2022 - 30

1. 서울특별시 고시 제2009-345호(2009.9.10)로 청량리재정비촉진지구로 지정되고, 서울특별시고시 제2010-336호(2010.09.30), 서울특별시 고시 제2013-176호(2013.06.07), 서울특별시 고시 제2016-166호(2016.06.16.), 서울특별시고시제2017-56호(2017.2.23), 서울특별시고시 제2017-256호(2017.7.13.), 서울특별시고시제2018-308호(2018.9.20.), 서울특별시고시 제2021-264호(2021.06.10.), 서울특별시고시 제2021-419호(2021.07.29.)등으로 재정비촉진계획 변경결정 고시된 청량리재정비촉진지구에 대하여 「도시재정비 촉진을 위한 특별법」 제12조 규정에 의거 재정비촉진계획을 변경 결정하고, 같은 법 제12조 제3항 및 같은 법 시행령 제15조 규정에 따라 이를 고시하며, 「토지이용규제 기본법」 제8조의 규정에 따라 지형도면을 고시합니다.

6. 청량리4 재정비촉진구역 결정에 관한 사항 : 변경

□ 도시계획시설 결정도 : 변경

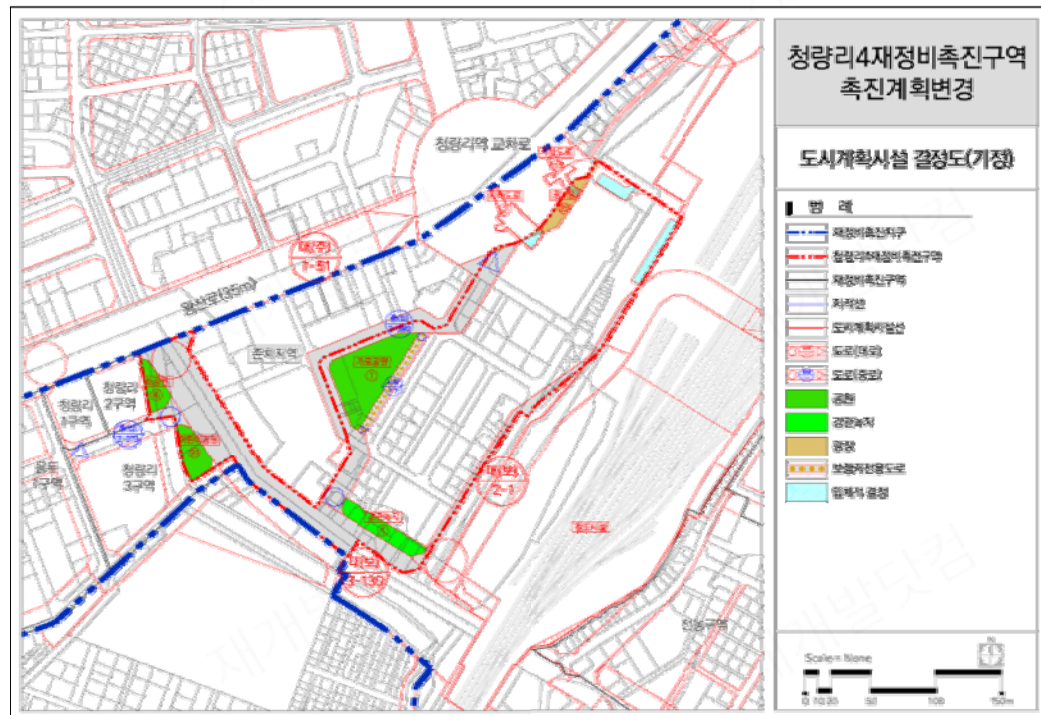
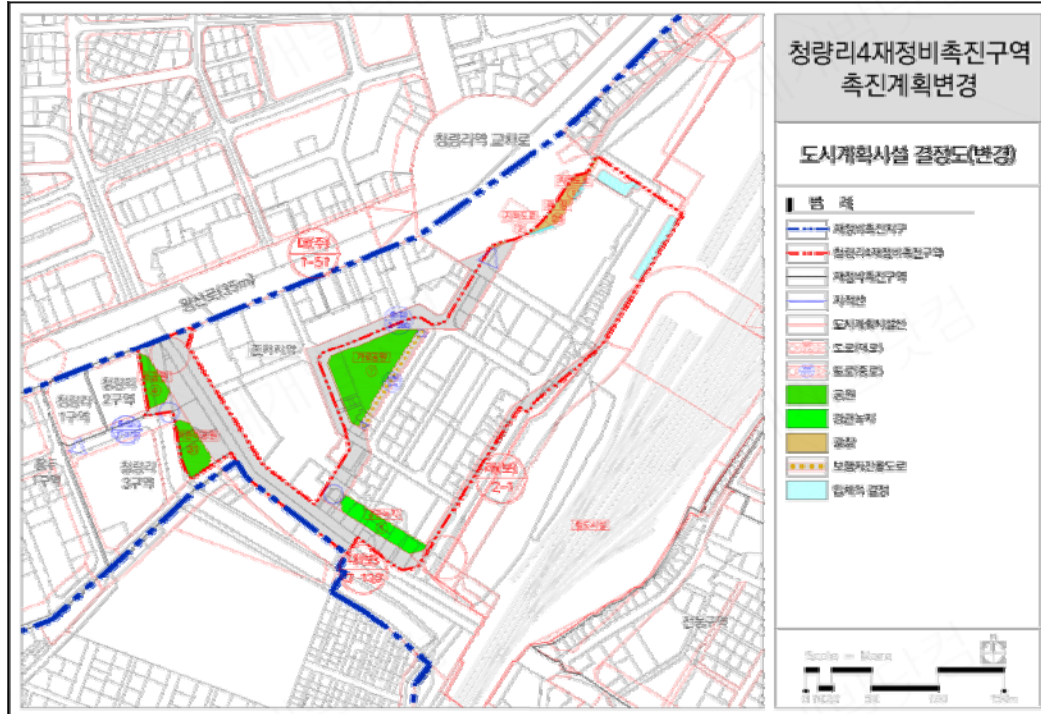
도면 표시 번호	시설명	변경내용	변경사유
①	지하도로 (연결통로)	· 지하도로(연결통로) 면적 변경 - 304.5㎡ → 200.2㎡ (감 104.3㎡)	· 도시철도(정거장:청량리역)와 중첩되어 있어 이를 정정하고 E/S 신설 등 노후화된 시설 개선 및 유지관 리 등을 명확히 하기 위해 지하도로 위치 및 면적 변경
②	지하도로 (연결통로)	· 지하도로(연결통로) 면적 변경 - 685.8㎡ → 503.6㎡ (감 182.2㎡)	· E/S 신설 등 노후화된 시설 개선 및 유지 관리 등을 명확히 하기 위해 지하도로 위치 및 면적 변경

도면 표시 번호	시설명	변경내용	변경사유
①	지하도로 (연결통로)	· 청량리역(1호선) 지하연결통로 - 면적 : 44.25㎡ → 30.06㎡ - 연장 : 7.5m → 1.7m - 폭 : 5.9m → 17.5m - 높이 : 4.5m → 3.2m (평균해수면 기준 8.3m~11.5m)	· 지하철 1호선(청량리역)과 신축 건축물간 기존 노후화된 지하연 결통로 개선 등을 위해 입체적 결정 범위 변경
②	지하도로 (연결통로)	· 청량리역(1호선) 지하연결통로 - 면적 : 84.45㎡ → 36.2㎡ - 연장 : 3.1~8.2m → 2.4m - 폭 : 15m → 19.1m - 높이 : 4.5m → 3.2m (평균해수면 기준 8.3m~11.5m)	· 지하철 1호선(청량리역)과 신축 건축물간 기존 노후화된 지하연 결통로 개선 등을 위해 입체적 결정 범위 변경

구분	도면 표시번호	시설명	시설의 세분	위치	폭 (m)	연장 (m)	면 적 (㎡)	최초 결정일	비고
기정	①	도로	지하도로	전농동 620-69일원	5.7~22.0	36.3	304.5 (44.25)	서고시 제2006-166호 (2016.6.16.)	지하도로 입체적 결정 (4번출구)
변경	①	도로	지하도로	전농동 620-69일원	4.9~16.6	19.6	200.2 (30.06)	서고시 제2006-166호 (2016.6.16.)	입체적결정 (연결통로) 광장과 일부 중복결정 (170.1㎡)
기정	②	도로	지하도로	청량리동 819일원	6.1~15.8	52.3	685.8 (84.45)	서고시 제2006-166호 (2016.6.16.)	지하도로 입체적 결정 (5번출구)
변경	②	도로	지하도로	청량리동 819일원	14.0	39.3	503.6 (36.2)	서고시 제2006-166호 (2016.6.16.)	입체적결정 (연결통로) 광장과 일부 중복결정 (467.4㎡)

구분	도면 표시번호	시설명	시설의 세분	위치	폭 (m)	연장 (m)	면 적 (㎡)	최초 결정일	비고
기정	①	도로	지하도로	전농동 620-69일원	5.9	7.5	44.25	서고시 제2006-166호 (2016.6.16.)	지하1층 (H=4.23m)
변경	①	도로	지하도로	전농동 620-69일원	17.5	1.7	30.06	서고시 제2006-166호 (2016.6.16.)	지하1층 (H=3.2m, EL=8.3~11.5m)
기정	②	도로	지하도로	청량리동 819일원	15.0	3.1~8.2	84.45	서고시 제2006-166호 (2016.6.16.)	지하1층 (H=4.5m)
변경	②	도로	지하도로	청량리동 819일원	19.1	2.4	36.2	서고시 제2006-166호 (2016.6.16.)	지하1층 (H=3.2m, EL=8.3~11.5m)

□ 도시계획시설(지하도로) 단면도(B1F) : 변경

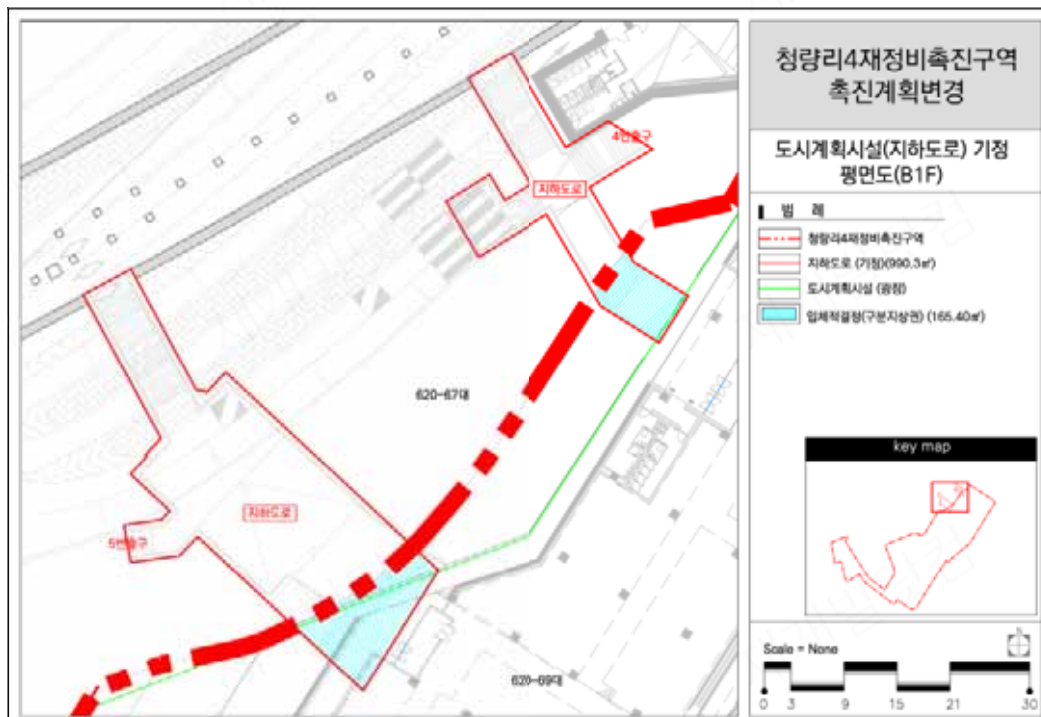
도면 표시 번호	시설명	변경내용	변경사유
①	지하도로 (연결통로)	· 청량리역(1호선) 지하연결통로 - 면적 : 44.25㎡ → 30.06㎡ - 연장 : 7.5m → 1.7m - 폭 : 5.9m → 17.5m - 높이 : 4.5m → 3.2m (평균해수면 기준 8.3m~11.5m)	· 지하철 1호선(청량리역)과 신축 건축물간 기존 노후화된 지하연 결통로 개선 등을 위해 입체적 결정 범위 변경
②	지하도로 (연결통로)	· 청량리역(1호선) 지하연결통로 - 면적 : 84.45㎡ → 36.2㎡ - 연장 : 3.1~8.2m → 2.4m - 폭 : 15m → 19.1m - 높이 : 4.5m → 3.2m (평균해수면 기준 8.3m~11.5m)	· 지하철 1호선(청량리역)과 신축 건축물간 기존 노후화된 지하연 결통로 개선 등을 위해 입체적 결정 범위 변경

구분	도면 표시번호	시설명	시설의 세분	위치	폭 (m)	연장 (m)	면 적 (㎡)	최초 결정일	비고
기정	①	도로	지하도로	전농동 620-69일원	5.9	7.5	44.25	서고시 제2006-166호 (2016.6.16.)	지하1층 (H=4.23m)
변경	①	도로	지하도로	전농동 620-69일원	17.5	1.7	30.06	서고시 제2006-166호 (2016.6.16.)	지하1층 (H=3.2m, EL=8.3~11.5m)
기정	②	도로	지하도로	청량리동 819일원	15.0	3.1~8.2	84.45	서고시 제2006-166호 (2016.6.16.)	지하1층 (H=4.5m)
변경	②	도로	지하도로	청량리동 819일원	19.1	2.4	36.2	서고시 제2006-166호 (2016.6.16.)	지하1층 (H=3.2m, EL=8.3~11.5m)

□ 도시계획시설(지하도로) 평면도(B1F) : 변경

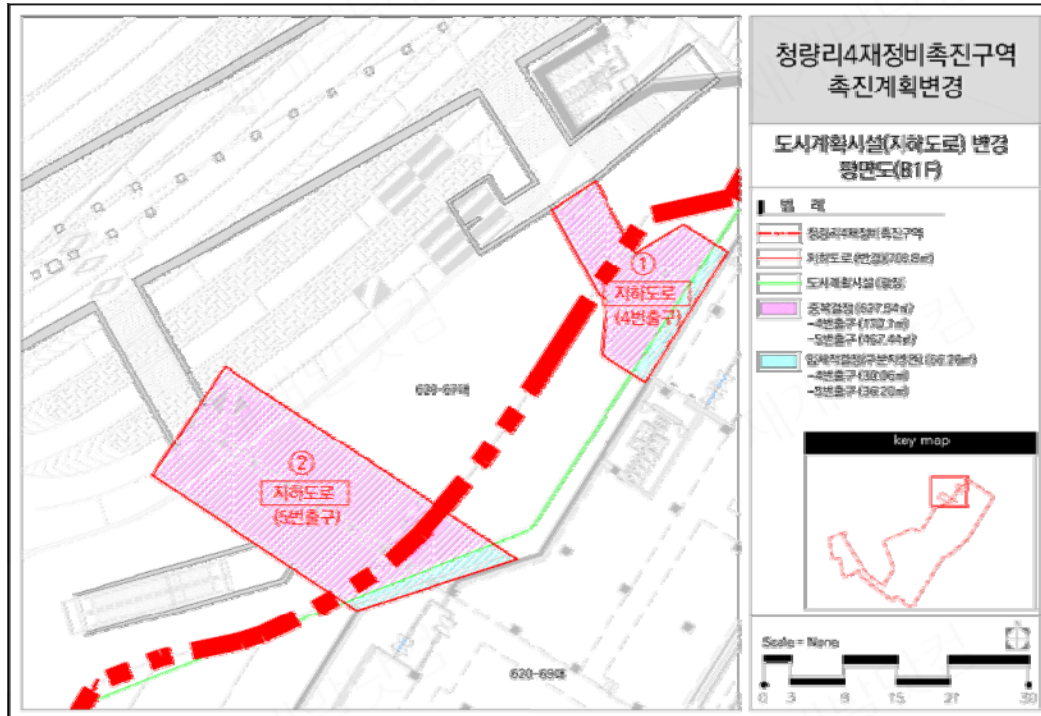
도면 표시 번호	시설명	변경내용	변경사유
①	지하도로 (연결통로)	· 지하도로(연결통로) 면적 변경 - 304.5㎡ → 200.2㎡ (감 104.3㎡)	· 도시철도(정거장·청량리역)와 중첩되어 있어 이를 정정하고 E/S 신설 등 노후화된 시설 개선 및 유지관리 등을 명확히 하기 위해 지하도로 위치 및 면적 변경
②	지하도로 (연결통로)	· 지하도로(연결통로) 면적 변경 - 685.8㎡ → 503.6㎡ (감 182.2㎡)	· E/S 신설 등 노후화된 시설 개선 및 유지 관리 등을 명확히 하기 위해 지하도로 위치 및 면적 변경

구분	도면 표시번호	시설명	시설의 세분	위치	폭 (m)	연장 (m)	면 적 (㎡)	최초 결정일	비고
기정	①	도로	지하도로	전농동 620-69일원	5.7~22.0	36.3	304.5 (44.25)	서고시 제2006-166호 (2016.6.16.)	지하도로 입체적 결정 (4번출구)
변경	①	도로	지하도로	전농동 620-69일원	4.9~16.6	19.6	200.2 (30.06)	서고시 제2006-166호 (2016.6.16.)	입체적결정 (연결통로) 광장과 일부 중복결정 (170.1㎡)
기정	②	도로	지하도로	청량리동 819일원	6.1~15.8	52.3	685.8 (84.45)	서고시 제2006-166호 (2016.6.16.)	지하도로 입체적 결정 (5번출구)
변경	②	도로	지하도로	청량리동 819일원	14.0	39.3	503.6 (36.2)	서고시 제2006-166호 (2016.6.16.)	입체적결정 (연결통로) 광장과 일부 중복결정 (467.4㎡)
